# CONSULTA COMUNALE PER L'AMBIENTE

## Osservazioni e pareri sul progetto preliminare riguardante la zona *ex gasometro*

Il progetto preliminare di sistemazione a verde dell'area ex Gasometro è stato redatto a cura dell'Amministrazione Comunale ed è stato presentato il 6 ottobre 2016 alla Consulta Comunale per l'Ambiente.

Figura 1 - Area di proprietà comunale

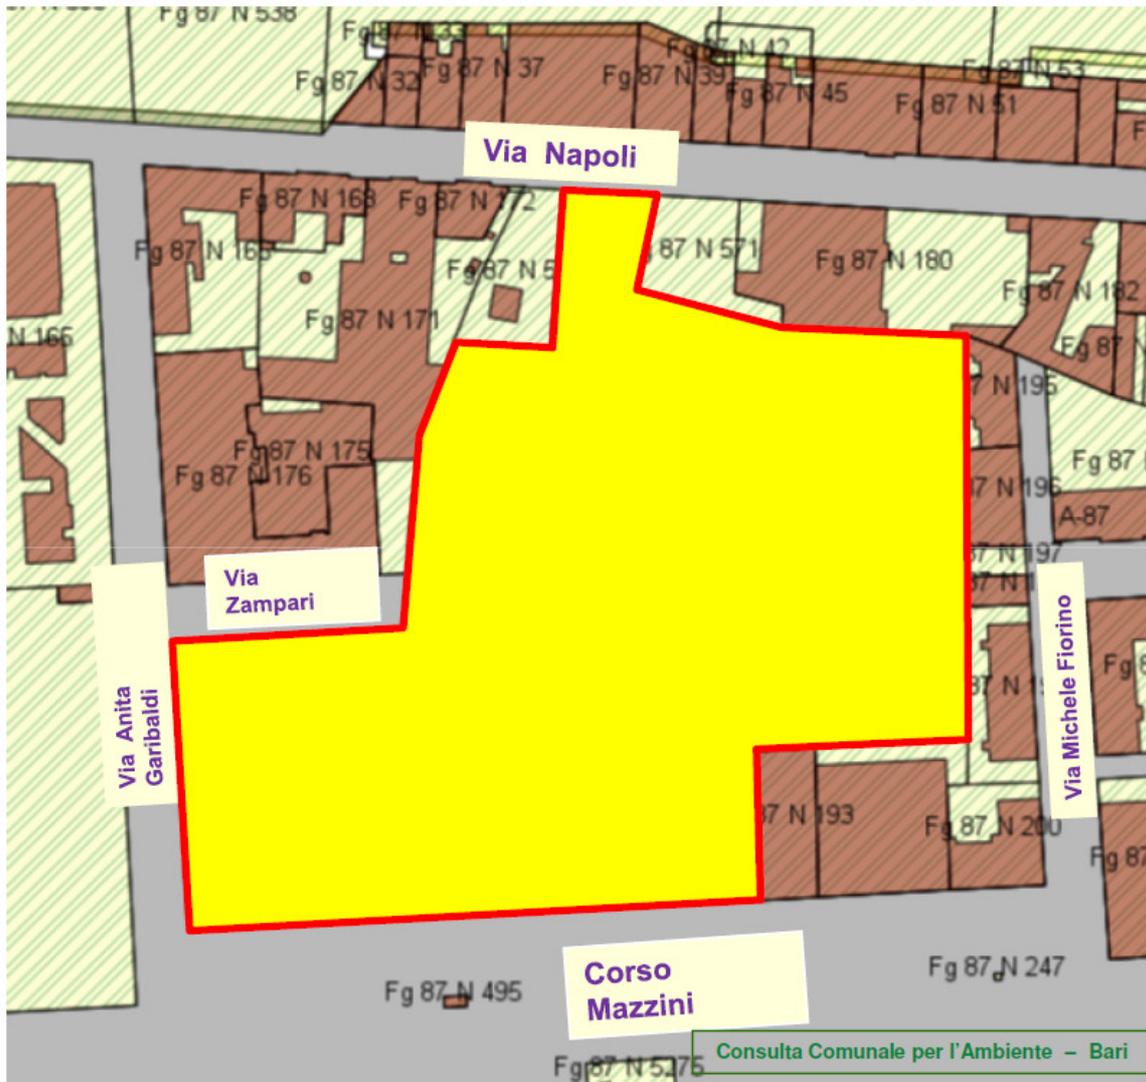
Relativamente alla estensione del verde in progetto **la Consulta Comunale per l'Ambiente esprime parere nettamente contrario alle scelte operate in quanto ritiene che tutta l'area di proprietà comunale (Figura 1), debba avere una unica destinazione a verde.** Tale parere era già stato espresso nel precedente documento della Consulta datato 15 febbraio 2016, fornito alla Amministrazione Comunale prima dell'avvio della progettazione preliminare.

- **In definitiva, la Consulta chiede fermamente di adeguare, nel più breve tempo possibile, gli strumenti urbanistici alle nuove necessità subentrate nel corso degli anni destinando a verde tutta l'area di proprietà comunale indicata nella Figura 1 .**

Figura 2 – Zona accordo di programma

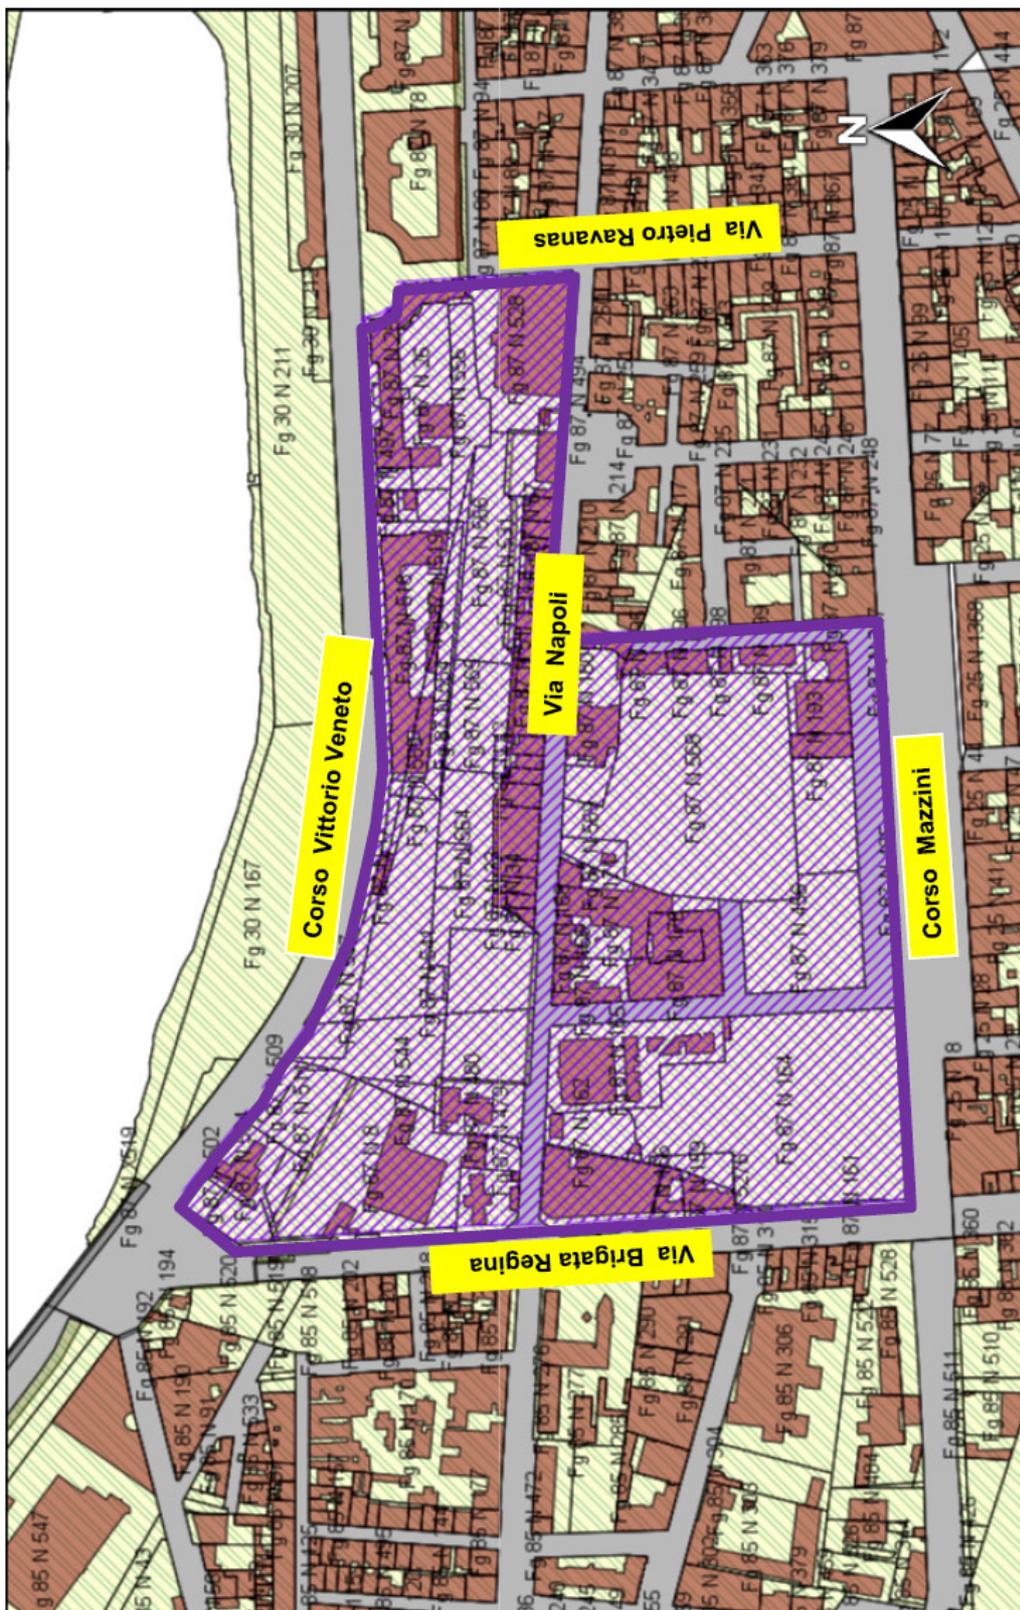
Il progetto preliminare utilizza solo parzialmente l'area di proprietà comunale, sulla base dei contenuti dell' Accordo di Programma in Figura 2. Infatti la relazione illustrativa del progetto preliminare conclude che: *“Sulla base di quanto esposto, ai fini del rispetto della compatibilità urbanistica dell'intervento, si procede alla progettazione del parco urbano nell'area dove ne è prevista la realizzazione secondo l'Accordo di Programma sopracitato, escludendo le aree destinate alla realizzazione del parcheggio multipiano e di edifici per residenze ed attività terziarie. L'intervento di realizzazione del parco urbano, a seguito dell'adozione di tali misure, risulta urbanisticamente compatibile agli accordi in vigore.”*

Figura 3 - Area a verde del progetto preliminare

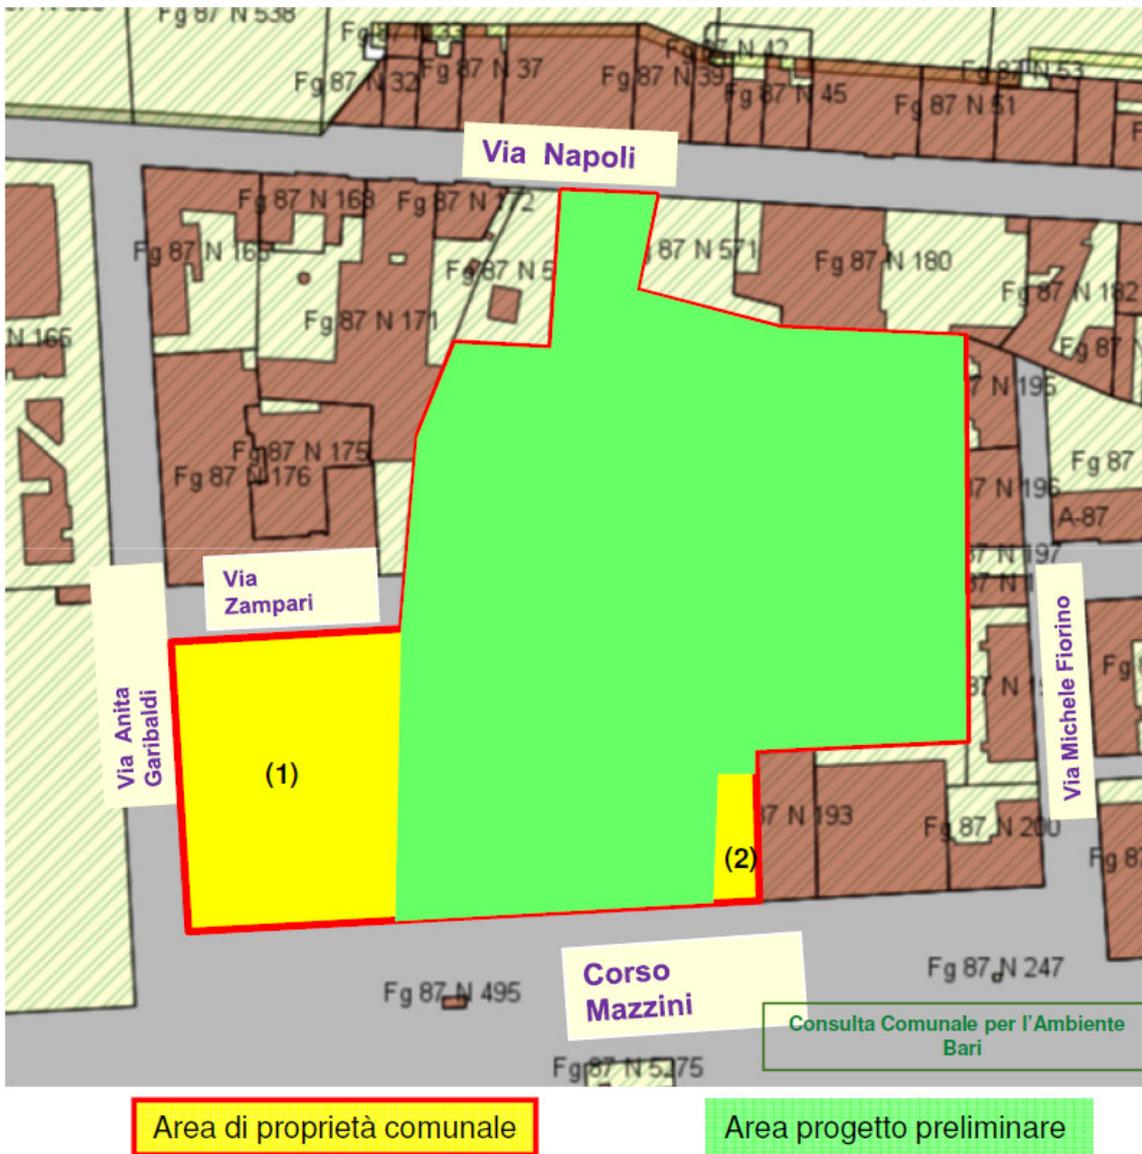
La Figura 3 mostra (colore verde) l'area utilizzata per il parco nel progetto preliminare e (colore giallo) l'area di proprietà comunale non adibita a verde pubblico. Nei dettagli, il progetto preliminare colloca l'area a verde nella superficie di proprietà comunale escludendo, però, le seguenti due porzioni:

- (1) Un'area (indicata nella Figura 3 con (1)) collocata ad ovest e delimitata da Corso Mazzini, via Anita Garibaldi e via Zampari. La decurtazione conseguente, rapportata all'intera area di proprietà comunale, risulta del 25% circa.
- (2) Un'area (indicata nella Figura 3 con (2) ed identificata da una croce rossa nella Tavola denominata “planimetria generale” del progetto preliminare) che si affaccia su Corso Mazzini ed adiacente alle costruzioni attualmente esistenti sulla stessa via, avente una estensione di mq 340 circa.

**La Consulta esprime parere nettamente sfavorevole a tali decurtazioni dell'area a verde, rispetto alla superficie comunale disponibile, giustificandolo con le seguenti osservazioni di merito:**

- La sottrazione al verde dell'area indicata al precedente punto (2) non è supportata da alcuna indicazione relativa al suo utilizzo (costruzioni? altro?). Ne risulta solo un inutile ed ulteriore restringimento dello spazio verde e dei già limitatissimi affacci perimetrali del parco sulle strade circostanti. Ciò comporta una significativa limitazione della fruibilità. Ma per fare cosa si sottrae spazio al verde?

- L'area indicata al precedente punto (1) dovrebbe essere destinata a **parcheggio multipiano**. Il progetto preliminare in discussione non riporta l'altezza e la estensione di tale futura costruzione. L'area sulla quale dovrebbe essere costruito un parcheggio multipiano – sulla quale, tra l'altro, in passato insisteva la Scuola Materna Clementina Peroni – è connessa (come si evince dalla Figura 3) al progettato parco urbano, anzi si configura come parte pienamente integrante di esso.

- La superficie indicata al punto (1) con destinazione autosilo, rappresenta il più importante affaccio del costruendo parco verso la città. Infatti, la costruzione del parcheggio multipiano sottrarrebbe al parco parte consistente del perimetro che si affaccia sulle strade che circondano l'area. In definitiva, il progetto preliminare proposto (estensione di mq. 15.640, con decurtazione per autosilo) ha un perimetro totale di circa m. 567 ed un perimetro di affaccio libero sulla città di soli m. 102 circa. Si verrebbe a creare la situazione illustrata in Figura 4: le zone del perimetro che si affacciano su aree private non accessibili diventerebbero fortemente prevalenti. Infatti, il rapporto tra la parte di perimetro con affaccio libero sulle strade ed il perimetro totale risulterebbe essere solo del 19% circa. **Il parco risulterebbe così soffocato dalle costruzioni circostanti**, quelle attualmente esistenti più il parcheggio multipiano previsto. Ciò appare un fattore molto limitante della fruibilità e della funzionalità. Sorge addirittura il dubbio sulla effettiva utilità pubblica di un parco monco e quasi ridotto a mero *patio*, interno ad una serie di alte costruzioni prospicienti che lo coronano.

- La Consulta, come già segnalato nei suoi precedenti pareri, propone di estendere nelle successive fasi la progettazione dell'area a verde su tutta la superficie di proprietà comunale comprendente l'area ex Gasometro assoggettata a bonifica e le aree adiacenti.

Figura 5- Autosilo molo Pizzoli

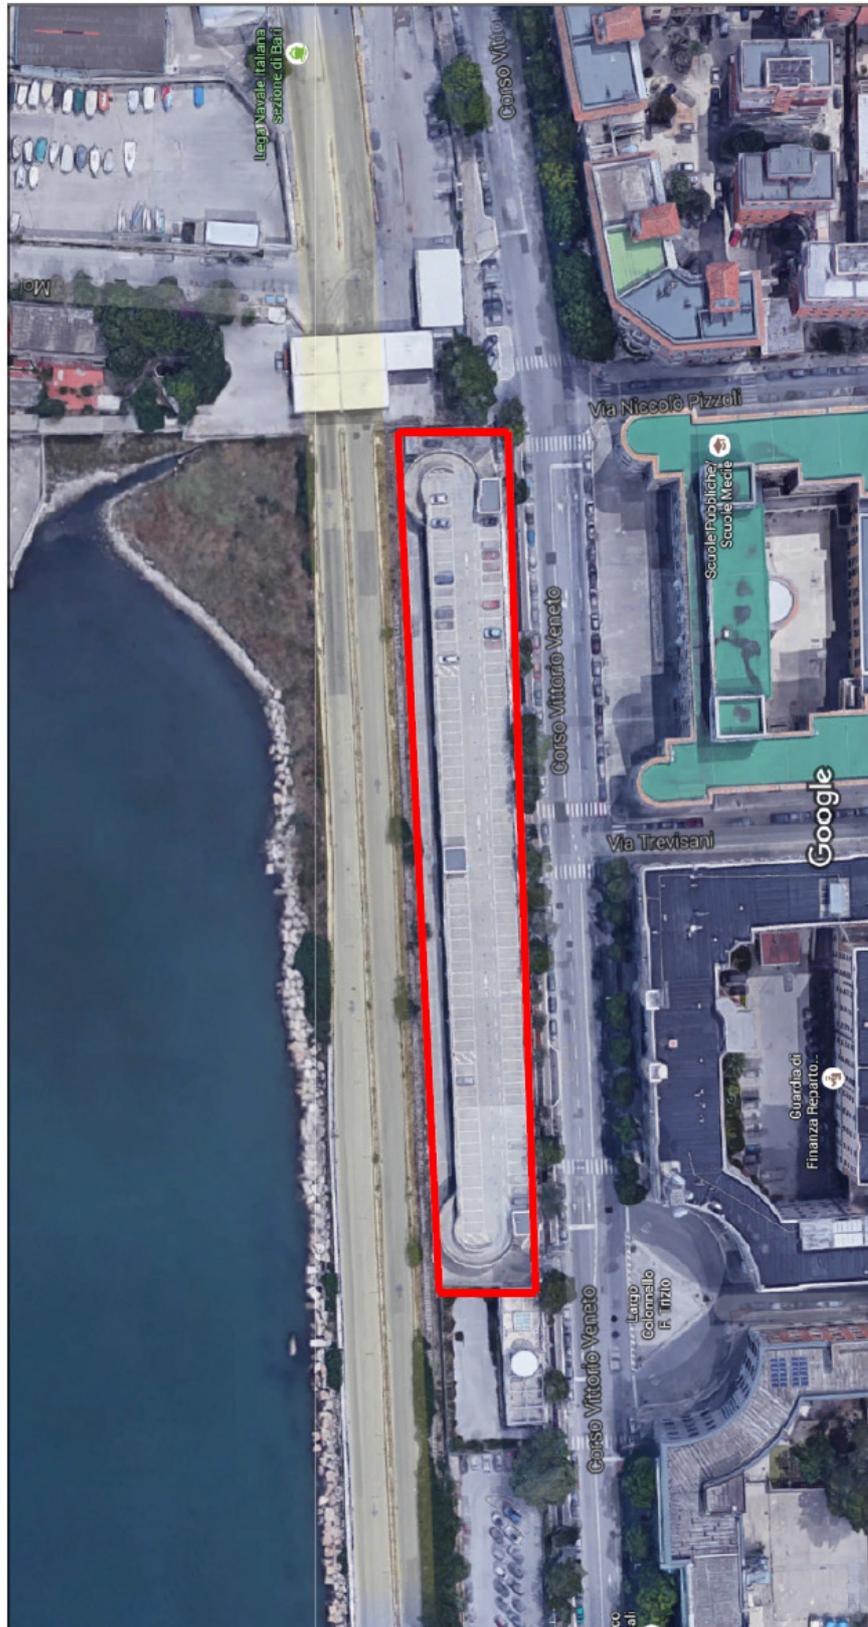
- Relativamente alla utilità, nella zona, di un autosilo, si elencano nelle Figure 5, 6, 7, 8 gli autosili attualmente esistenti e nelle Figure 9, 10, 11 le aree recintate attualmente destinate a parcheggio di superficie a pagamento per il pubblico. Alcune di queste strutture hanno un basso coefficiente di utilizzo. La successiva ultima Figura 12 riporta la vista d'assieme degli autosili e dei parcheggi in superficie attualmente esistenti. Appare chiaro che l'area ex Gasometro è circondata a breve distanza da tali insediamenti. Sorge, a ragion veduta, il dubbio sulla effettiva utilità di un ulteriore parcheggio multipiano ivi dislocato. La costruzione di un ulteriore autosilo aumenterebbe la già forte caratterizzazione della zona quale fornitrice di servizi di parcheggio per una vasta parte significativa della città.
